## PROJET DE DESSERTE EN GAZ NATUREL DE LA ZONE INDUSTRIALO-PORTUAIRE DE SAGUENAY (3211-10-024)

### Étude d'impact sur l'environnement

Addenda 1 – Questions, commentaires et réponses

Questions et commentaires pour le projet de desserte  
en gaz naturel de la zone industrialo-portuaire de Saguenay  
sur le territoire de la Ville de Saguenay par Énergir, s.e.c.  
(14 décembre 2018)

Figure QC-34

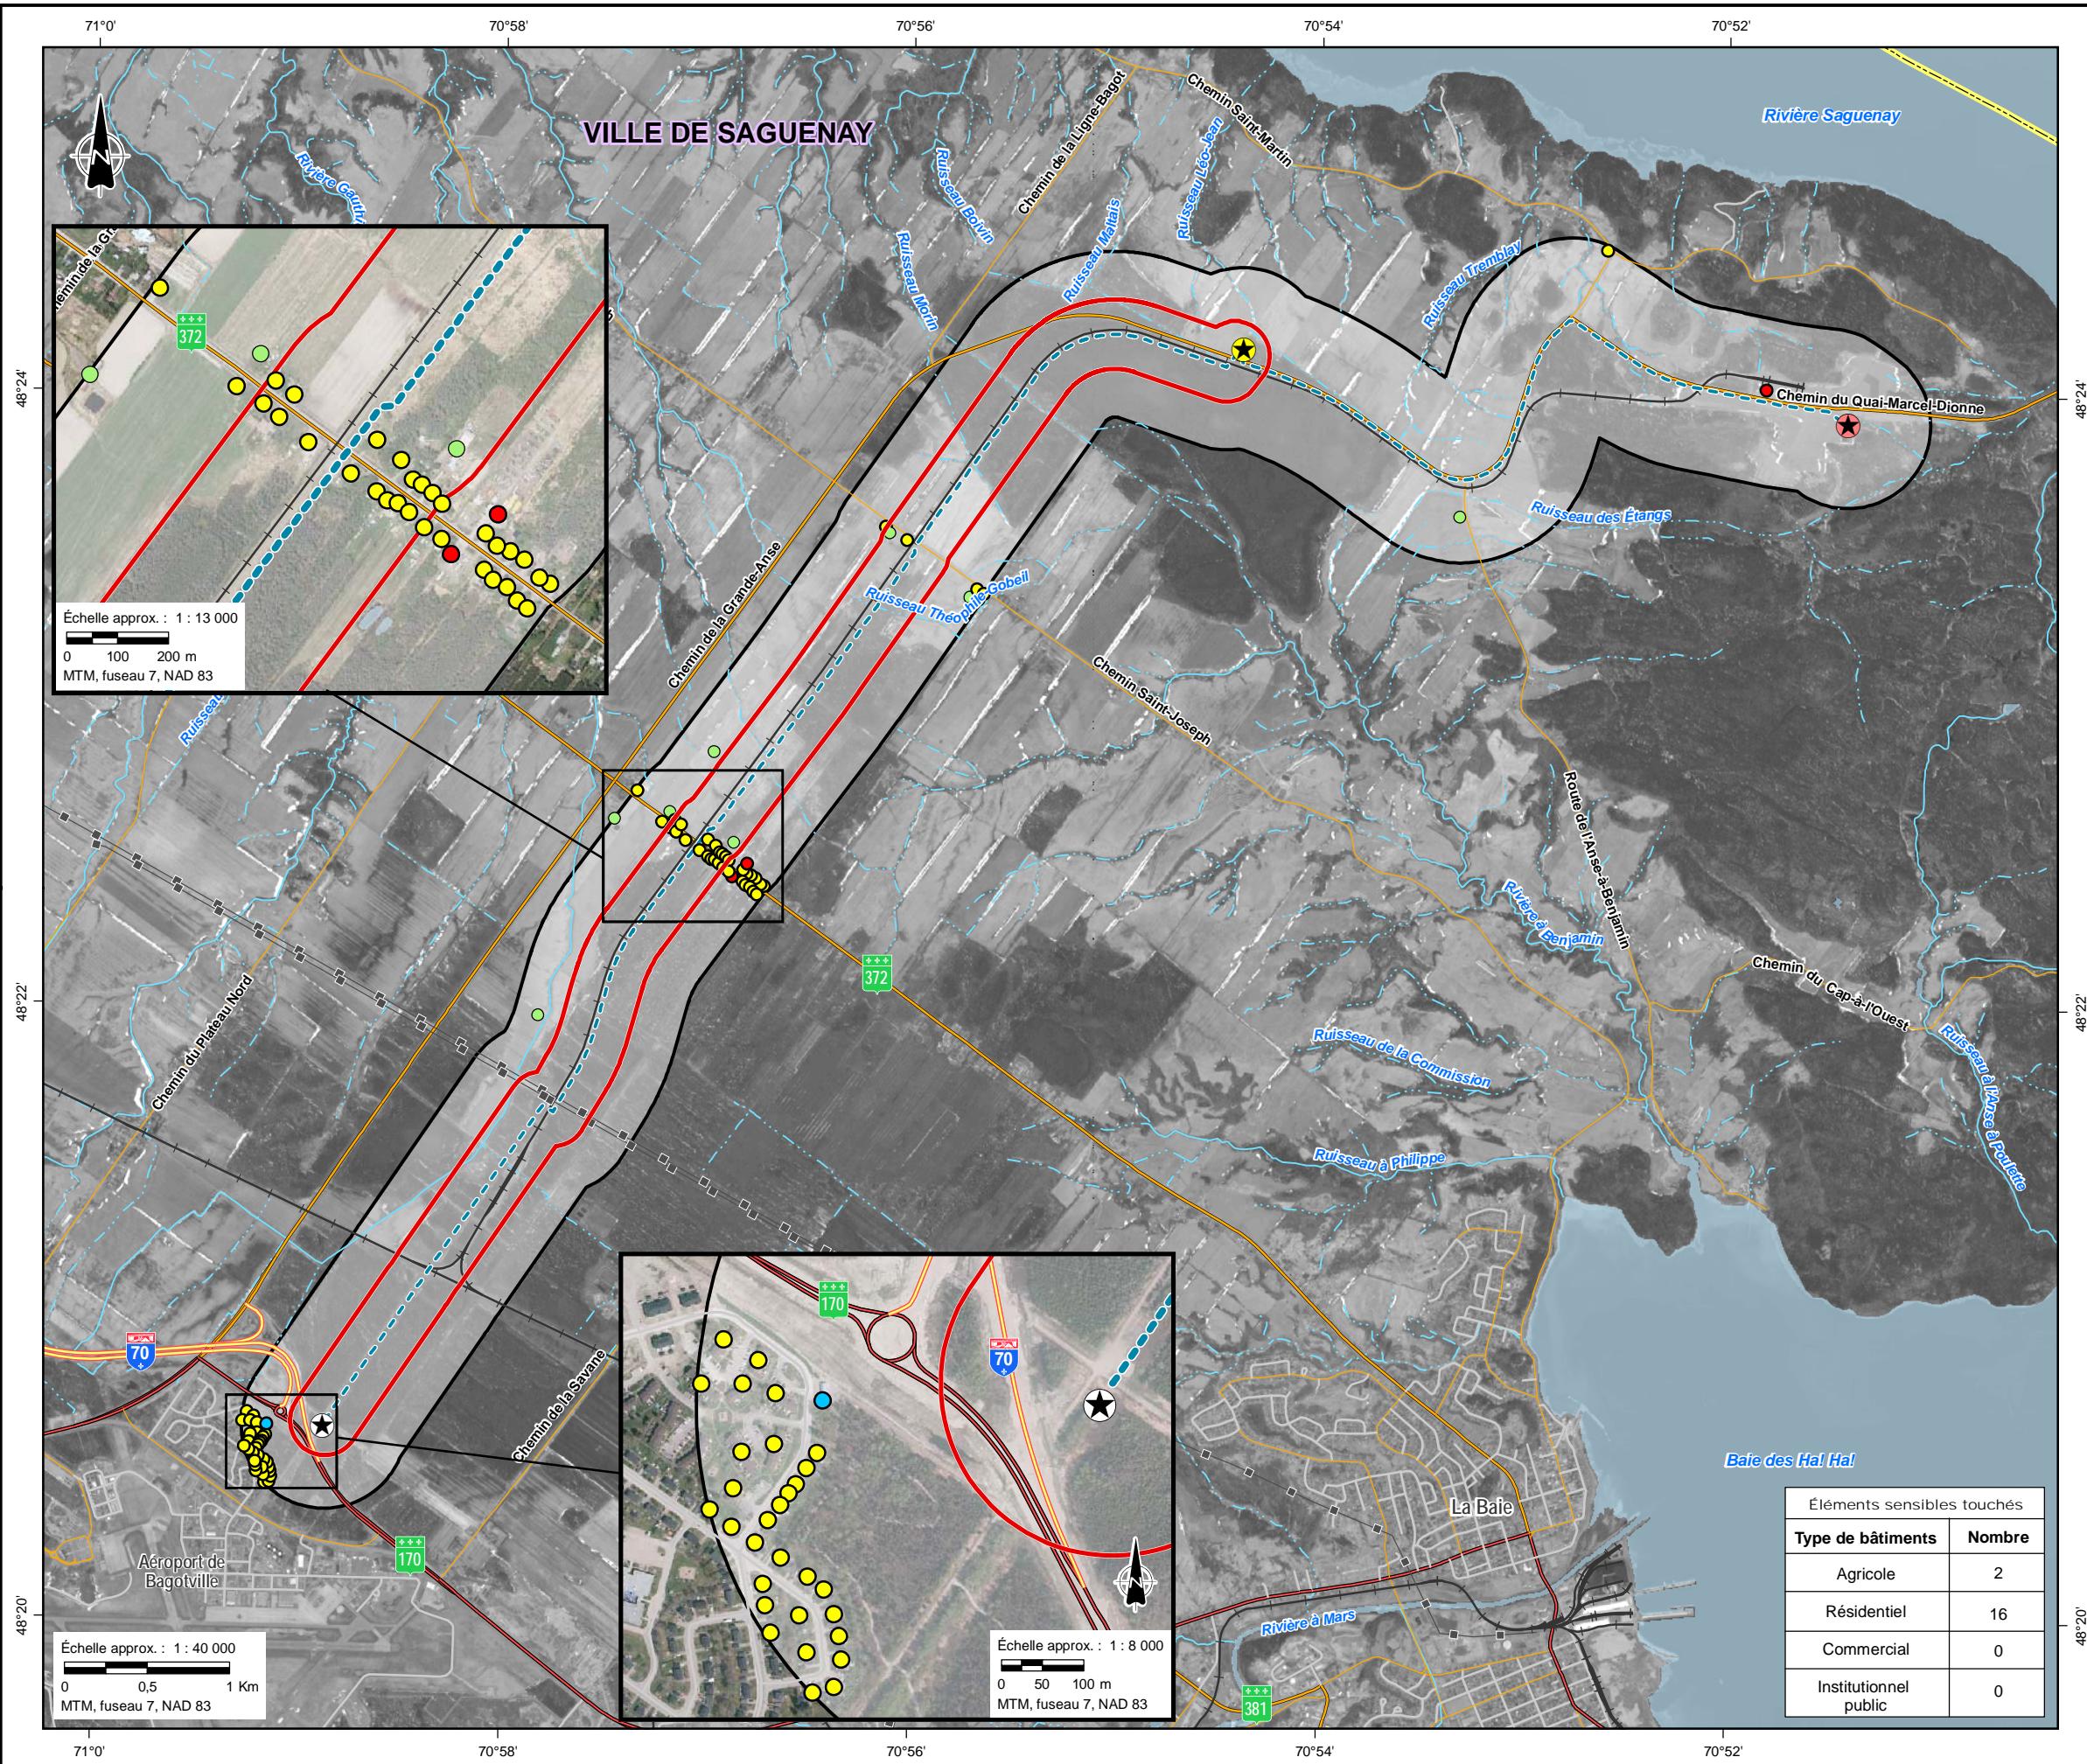
QC-34 :	<i>Analyse des risques technologique</i>	<i>Annexe N</i>
L'initiateur doit fournir une carte sur laquelle il est possible de visualiser tous les éléments sensibles répertoriés.		
<p><b>Réponse :</b> La figure QC-34.1 fournie à l'annexe F localise les éléments sensibles répertoriés dans une bande de 500 m de part et d'autre des tracés des conduites de transmission et d'alimentation.</p>

Figure QC-35.1

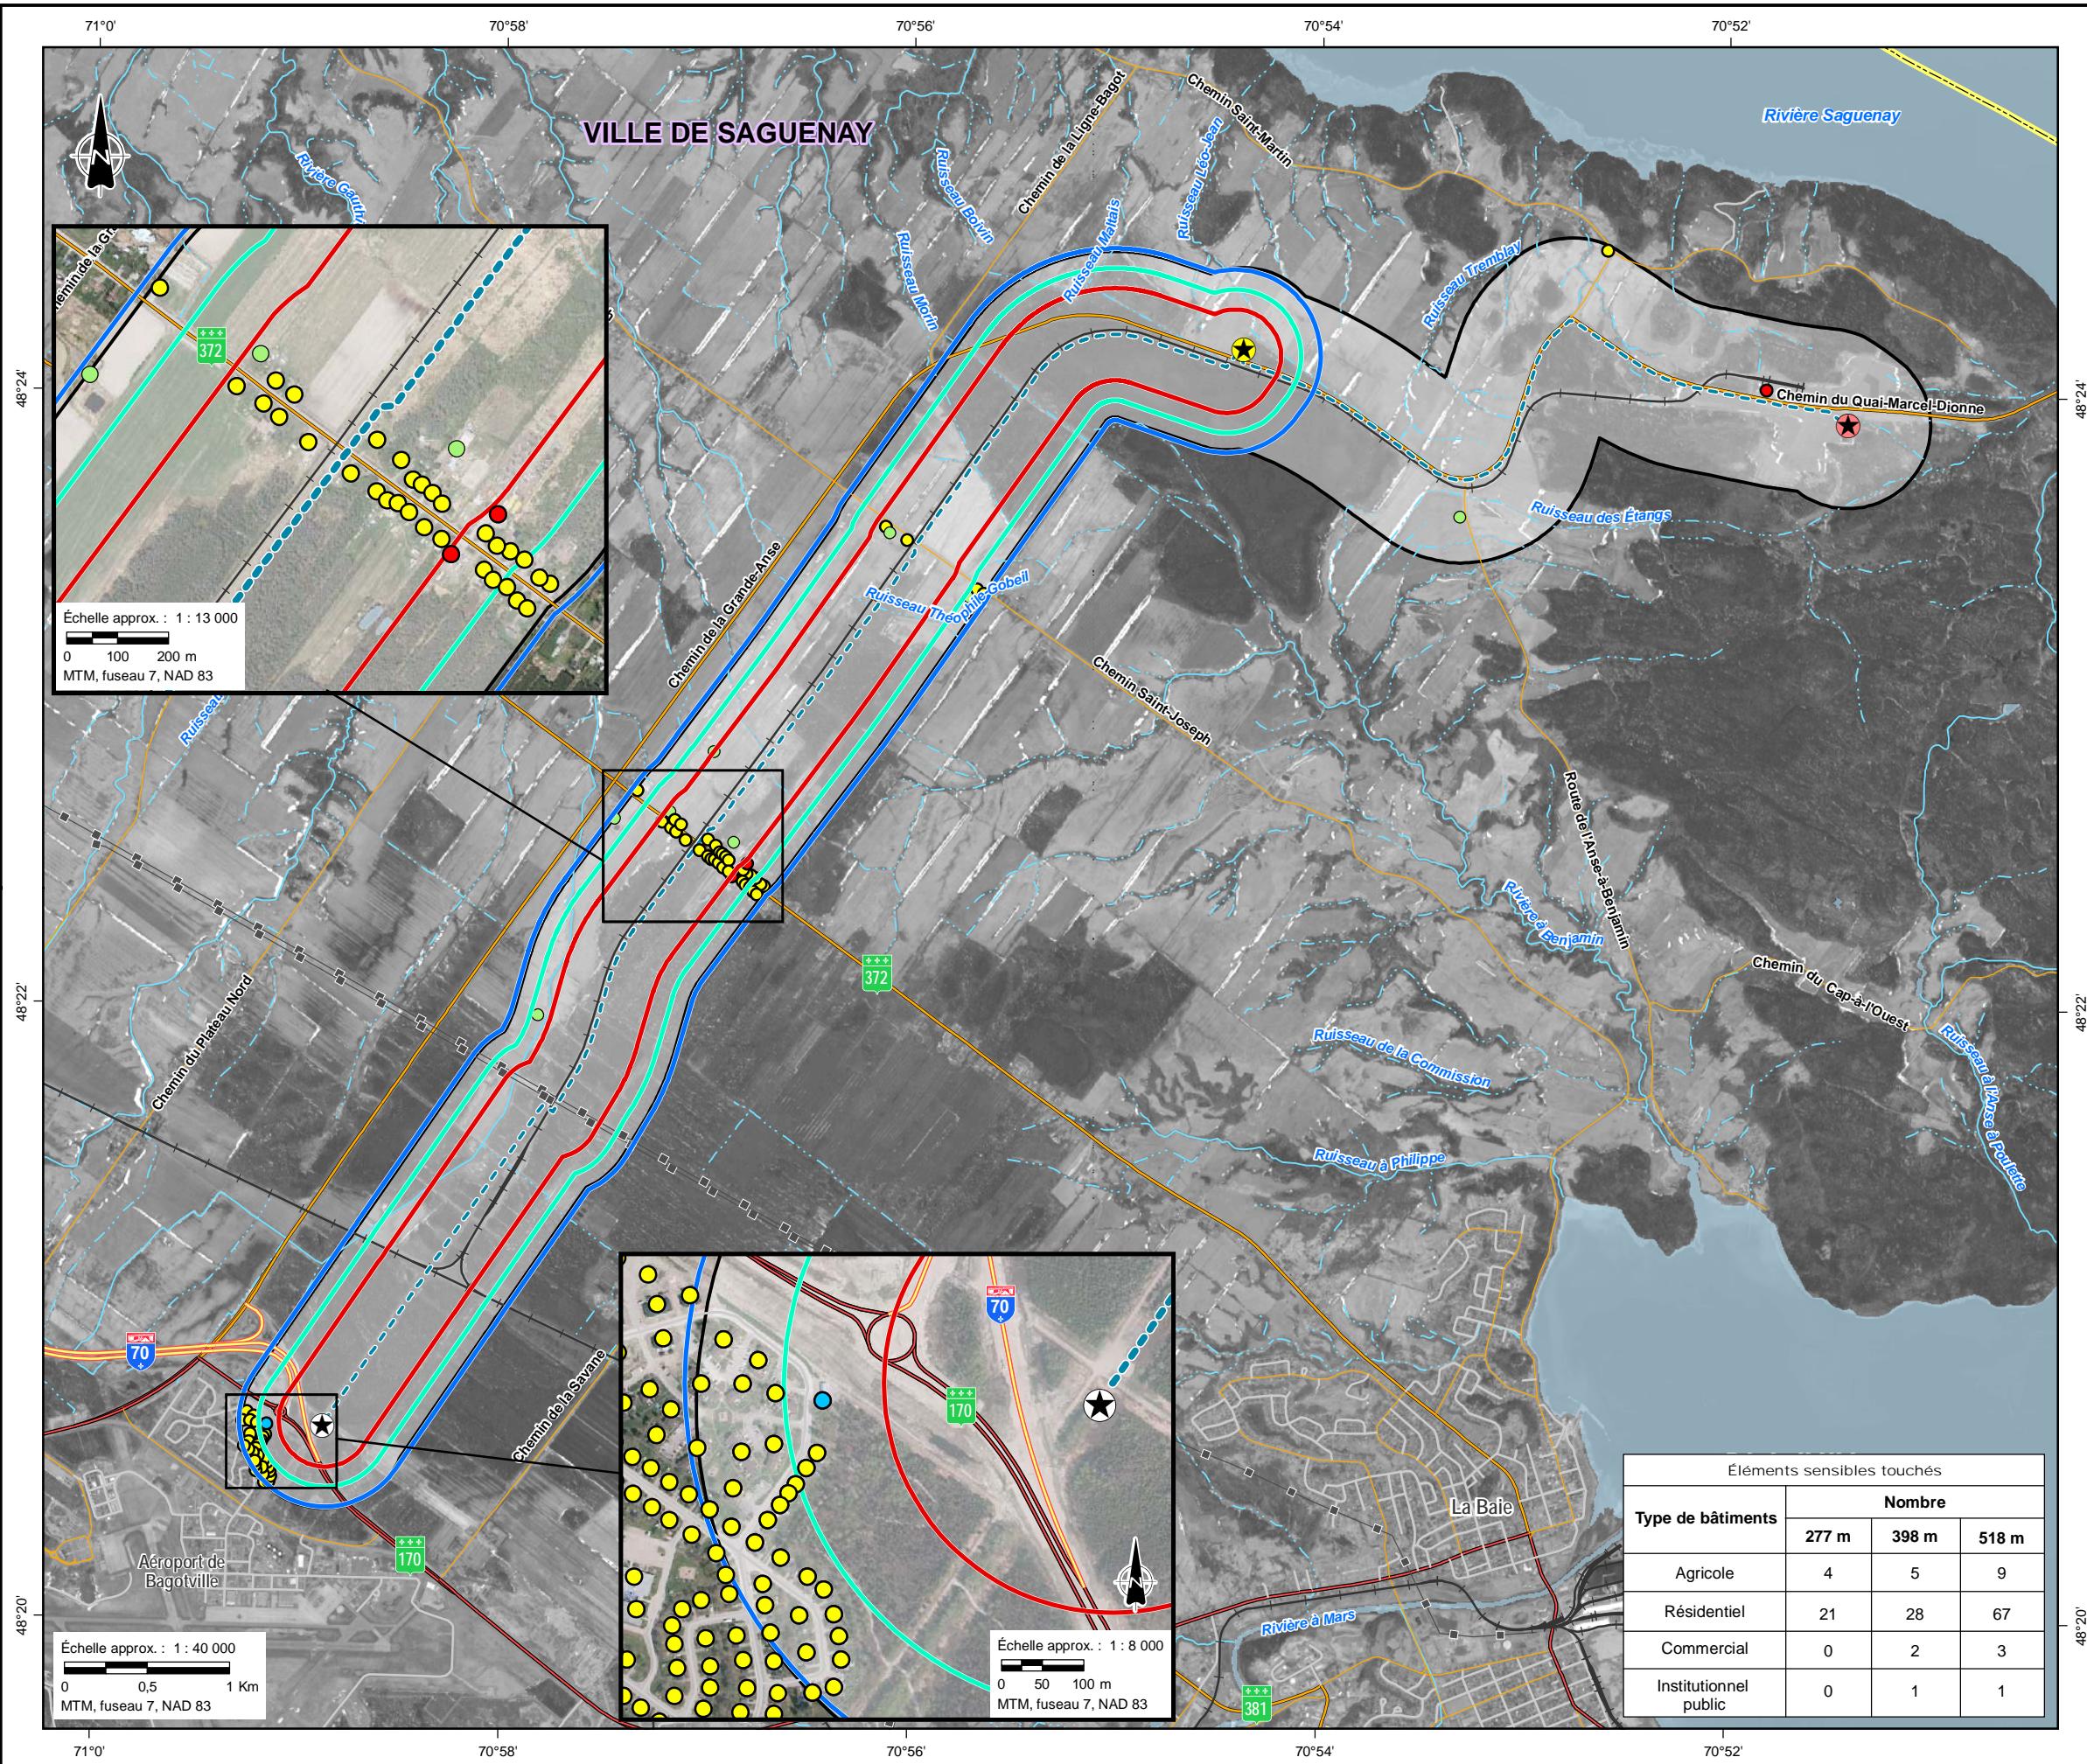
QC-35 :	<i>Analyse des risques technologiques</i>	<i>Annexe N</i>
L'initiateur doit fournir une cartographie illustrant tous les conséquences, pour tous les scénarios retenus, en indiquant les éléments sensibles touchés.		
<p><b>Réponse :</b> La cartographie (figures QC-35.1 à QC-35.10) illustrant toutes les conséquences, pour tous les scénarios retenus est présentée à l'annexe F. Les éléments sensibles touchés y sont également indiqués.</p>
